Aménagement du front de mer de MARIGOT(St-Martin)

Etude de faisabilité et esquisses d'aménagement

R31266 ANT 4S 90

Août 1990

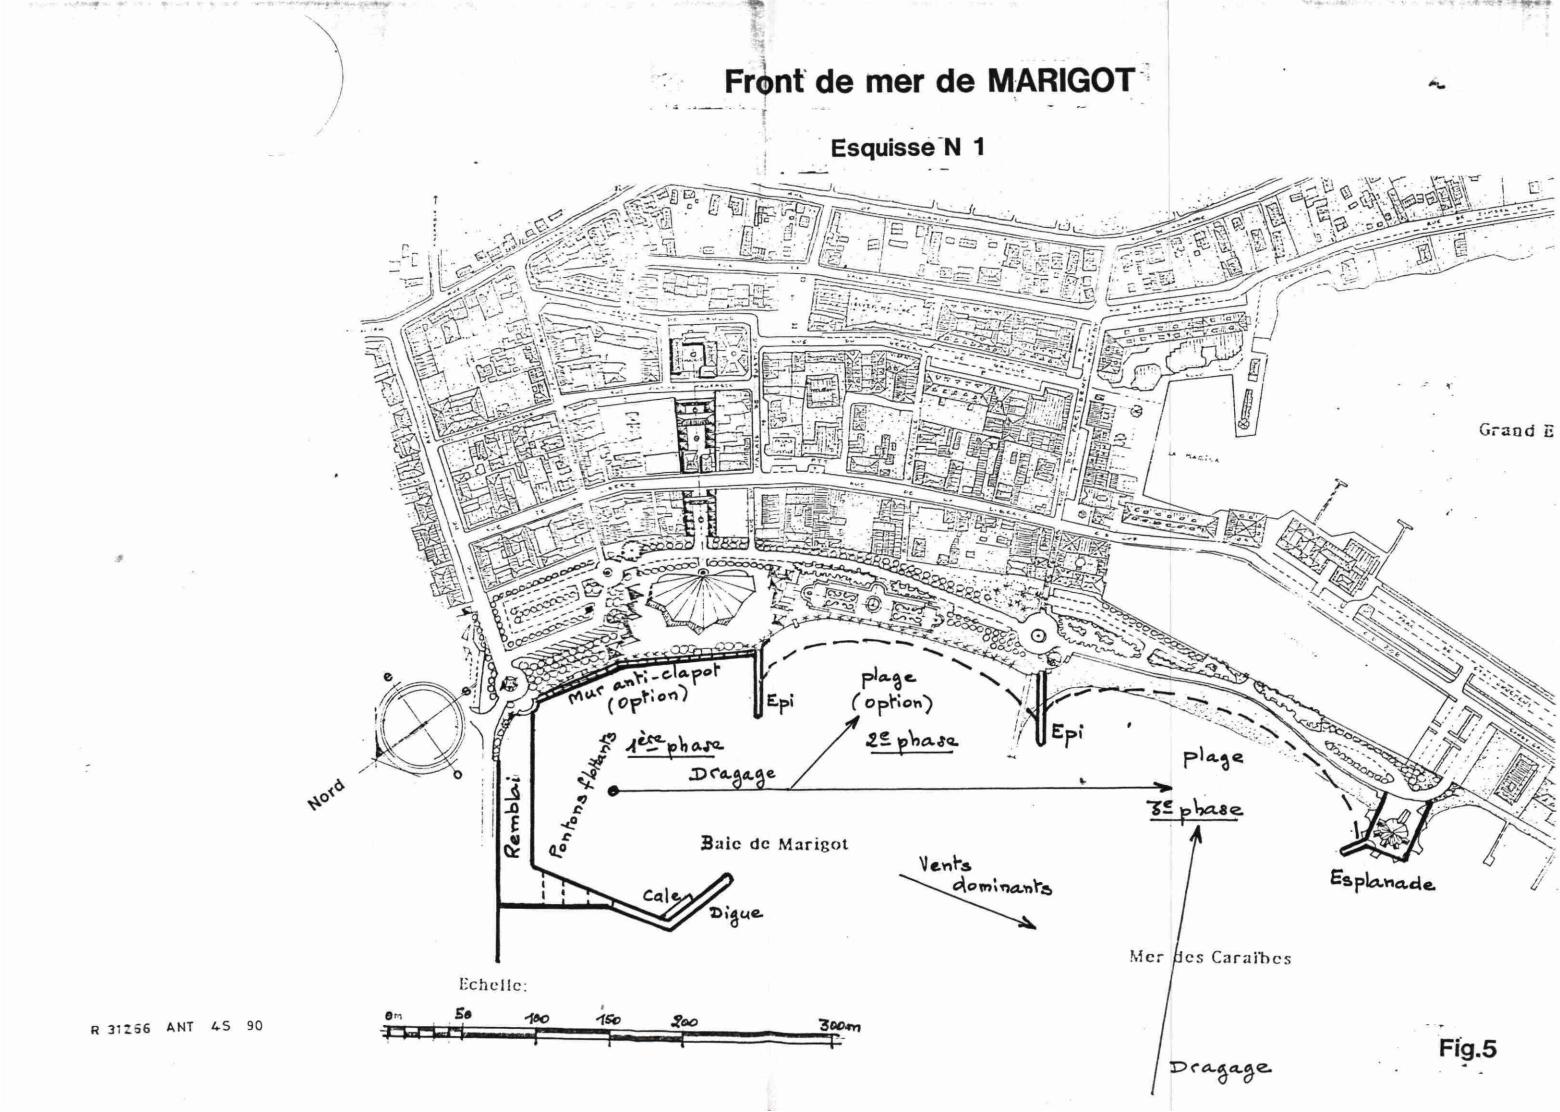
Les ouvrages proposés dans le projet initial d'aménagement du front de mer de Marigot sont de 2 types :

- 2 débarcadères de 42 m le long du front de mer : l'un face au futur parking des bus et l'autre face au futur marché couvert.
- 1 jetée de 50 m et de 3 m de largeur dans l'axe de la rue des Pêcheurs.

Ces ouvrages ne sont pas réellement de nature à faciliter le mouillage de bateaux de pêche ou de plaisance car ils n'offrent pas un "abri" suffisant, et n'atteignent pas de profondeurs naturelles permettant l'approche, sans danger, de quillards.

C'est pourquoi, nous recommandons de compléter le projet initial par la réalisation d'ouvrages portuaires permettant de créer un véritable "port-abri" pour la pêche et la plaisance, ouvert sur le futur marché de Marigot.

Front de mer de MARIGOT

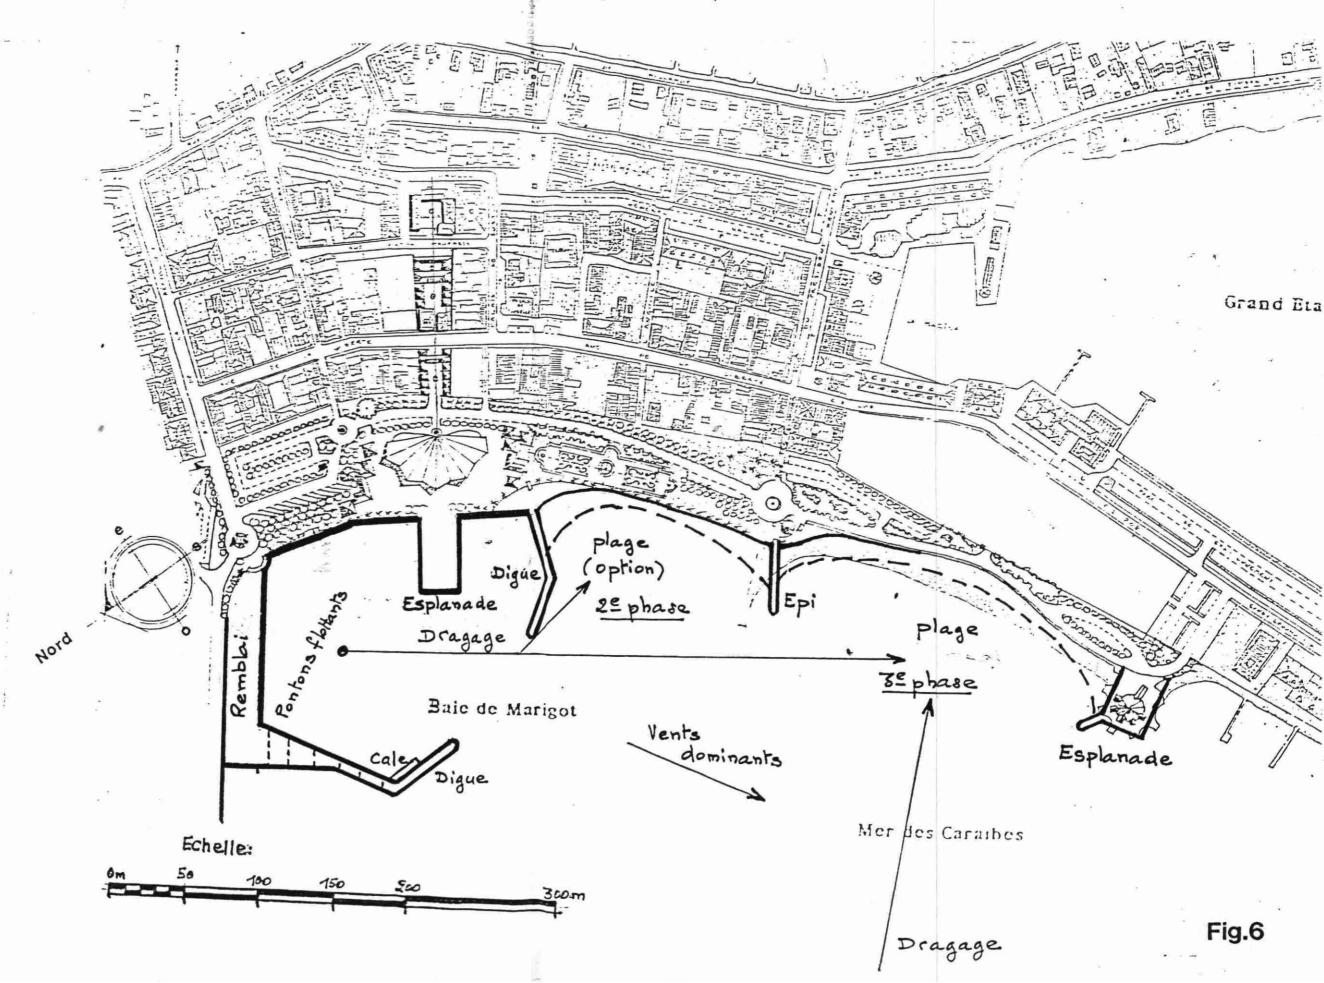
Les deux esquisses d'aménagements complémentaires proposées au maître d'ouvrage pour avis dès la mi-mai 1990, sont présentées sur les Fig. 5 et 6 : l'option N°2 constitue une extension de la digue Sud-Ouest et de la surface du plan d'eau avec création de deux bassins séparés par une esplanade avancée de 25 x 50 m située dans l'axe du futur marché couvert.

Le nouveau remblai de 130/25 m proposé au pied du Fort St Louis a pour objet de faciliter la circulation, le stockage et la maintenance portuaire dans ce secteur d'accès difficile : la capitainerie du port pourrait y être implantée.

Nous recommandons que le choix entre les deux esquisses portuaires proposées se fasse en fonction de critères d'urbanisme, d'une part, mais aussi des résultats d'études (modélisation) de l'agitation résiduelle dans le port, à réaliser.
